PROCÈS-VERBAL N°5
COMMISSION RÉGIONALE DES TERRAINS ET INSTALLATIONS SPORTIVES

Réunion du : jeudi 19 novembre 2026

Commission Régionale des Terrains et Installations Sportives

△ TRACÉ FOOT A8 SUR TERRAIN DE GRANDS JEUX (LIGNES CONTINUES)

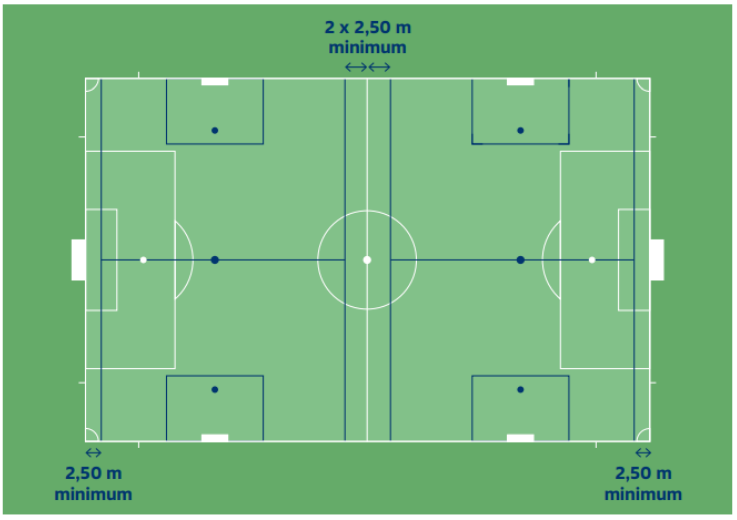
Elle rappelle que les aires de jeu réduit sont obligatoirement entourées en périphérie d'une zone de sécurité libre de tout obstacle (y compris casquette des bancs de touche, poteaux de but et buts mobiles rabattus). La zone de sécurité mesure 2,50 m pour le Foot A8 (Art 5.5)
